【審査会合資料】

新規制基準に係る保安規定の 変更について

2023年3月9日

原子燃料工業株式会社 熊取事業所

図1 保安管理組織の変更前後の比較

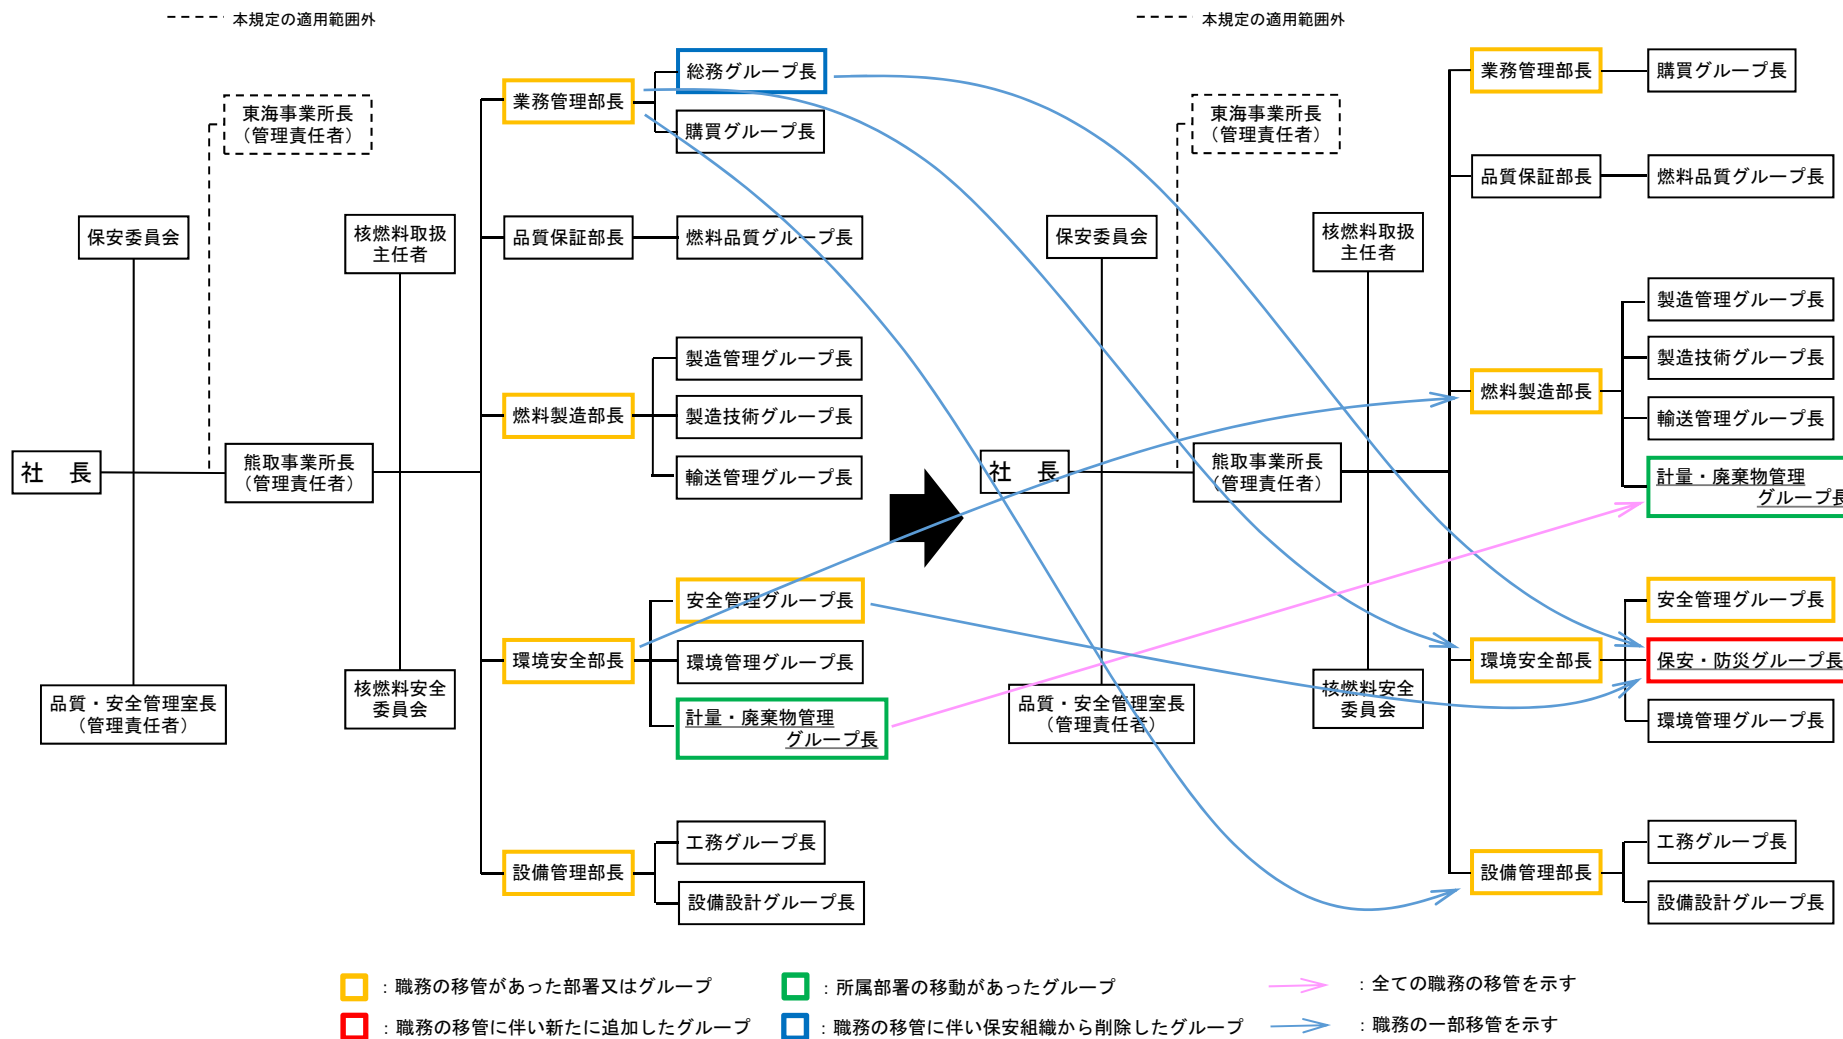
保安管理組織の変更（職務の変更内容を表2、組織図の変更前後を図1に示す。）

- ①重大事故等に的確かつ柔軟に対処できるよう、あらかじめ手順書を整備し、訓練を行うとともに人員を確保する等の必要な体制の適切な整備の一環として、保安管理組織として一層の機能向上を図るため、
- **業務管理部長**の職務のうち、以下の業務を**環境安全部長**に移管する。
 - ・ 教育・訓練の実施管理、保全区域の管理、周辺監視区域への出入管理、加工施設への人の不法な侵入等を防止するための設備の管理
 - ・ 事業所防災組織の救護消火班が実施する消火活動等、警備誘導係が実施する誘導、監視警戒等の手順の標準への規定
 - ・ 設計想定事象等に係る加工施設（通信機器、防火衣等）の保全に関する措置
 - **業務管理部長**の職務を**環境安全部長**に移管することに伴い、
 - ・ **業務管理部**の**総務グループ長**を保安管理組織から削除
 - ・ **環境安全部**の**保安・防災グループ長**を新たに保安管理組織に追加
 - ・ **安全管理グループ長**の職務から核燃料取扱主任者の補佐としての業務を**保安・防災グループ長**の職務に変更
 - **業務管理部長**の職務のうち、以下の業務を**設備管理部長**に移管する。
 - ・ 設計想定事象等に係る加工施設（粉末消火器、携帯用照明等）の保全に関する措置

②核燃料物質等の監視に関する管理の独立性確保の観点から、核燃料物質等の取扱い又は貯蔵、保管廃棄に関する管理を環境安全部長の職務から分離することで、保安管理組織として一層の機能向上を図るため、

●環境安全部長の職務のうち、以下の業務を燃料製造部長に移管する。

・ 受入仕様の適合確認、放射性廃棄物の保管管理、放射性廃棄物の処理作業

●環境安全部長の一部の職務を燃料製造部長に移管することに伴い、

・ 計量・廃棄物管理グループ長を環境安全部から燃料製造部に変更
